概要

この通知は、ST マイクロエレクトロニクス社で製造されたザイリンクス インシステム プログラマブル コンフィギュレーション PROM の 8Mbit、16Mbit、および 32Mbit の Platform Flash デバイスにおける 2 つの変更点をお知らせするものです。

この通知は、英語版 (XCN07015、バージョン 1.0.1、2007 年 9 月 7 日発行) を翻訳したものです。

表 1: 該当デバイス

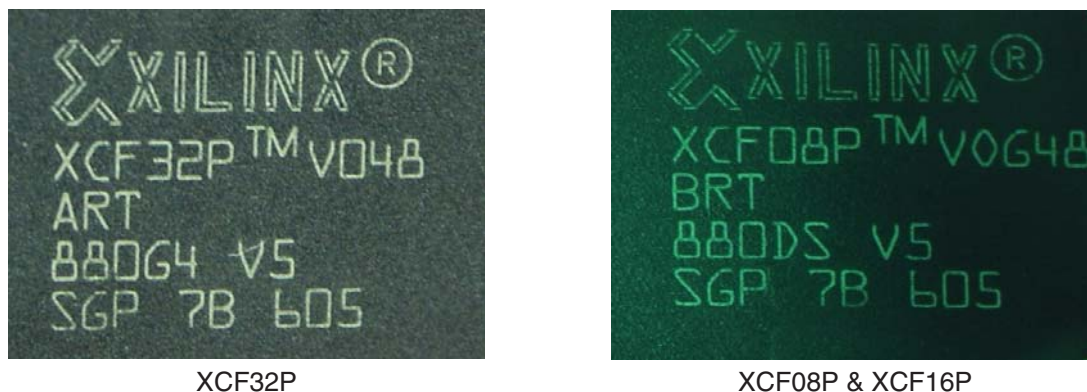
組立工場の移転		
デバイス	デバイス	デバイス
XCF08PVO48C	XCF16PVO48C	XCF32PVO48C
XCF08PVOG48C	XCF16PVOG48C	XCF32PVOG48C
モールド コンパウンドを Kyocera KE-3300D に変更		
デバイス	デバイス	デバイス
XCF08PVOG48C	XCF16PVOG48C	XCF32PVOG48C
